AVIS D'EXPERTISE N° 2026-00034 DU 8 AVRIL 2026

Objet : EDF – REP – Centrale nucléaire de Gravelines – Réacteur n° 3 – INB 97 – Demande de modification temporaire du chapitre III des règles générales d'exploitation pour réaliser des travaux de maintenance sur un transformateur auxiliaire.

Schéma simplifié du raccordement de l'alimentation auxiliaire en 225 kV aux réacteurs n° 3 et n° 4 de la centrale nucléaire de Gravelines prévu durant les travaux.

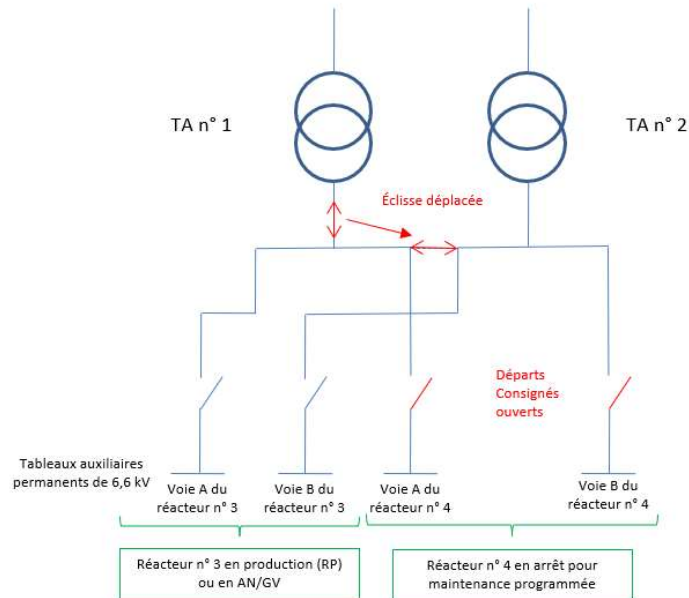
Aussi, afin d'assurer la disponibilité de la source électrique auxiliaire avec un seul TA pour le réacteur n° 3, EDF souhaite valoriser, lors des travaux, un raccordement atypique, néanmoins prévu à la conception, afin de pouvoir réalimenter les deux tableaux des auxiliaires permanents (voie A et voie B) du réacteur n° 3 par un seul TA (à savoir le TA n° 2 sur le schéma ci-dessous).

EDF déplacera les éclisses³ du TA n° 1 pour permettre, durant les travaux, l'alimentation électrique des tableaux des auxiliaires permanents des voies A et B du réacteur n° 3 par le TA restant disponible (à savoir le TA n° 2). De plus, à l'aide d'une consignation, EDF empêchera, durant les travaux⁴, la réalimentation des tableaux électriques du réacteur n° 4 par le TA n° 2. À l'issue des travaux, ces éclisses seront replacées dans leur position initiale et les tableaux des auxiliaires permanents du réacteur n° 4 pourront à nouveau être réalimentés par les TA (levée de la consignation notamment).

En revanche, pour le réacteur n° 3 (qui sera en production), la réalisation des travaux nécessite de rendre la source externe auxiliaire partiellement indisponible pendant une durée estimée à 387 heures alors qu'elle est requise par les STE en RP et en AN/GV, ce qui est redevable d'une demande d'autorisation de modification temporaire des RGE.

Compte tenu de l'objectif de fiabilisation de l'alimentation électrique externe auxiliaire des réacteurs n° 3 et n° 4 de la centrale nucléaire de Gravelines associé à l'intervention prévue et de la mise en place, durant l'intervention, de mesures compensatoires avec notamment un raccordement provisoire permettant de réalimenter les deux tableaux des auxiliaires permanents du réacteur en production par le TA disponible, la Direction de l'expertise en sûreté de l'ASNR estime acceptable, du point de vue de la sûreté, la modification temporaire des STE du réacteur n° 3 de la centrale nucléaire de Gravelines, telle que soumise à l'autorisation de l'ASNR par EDF.
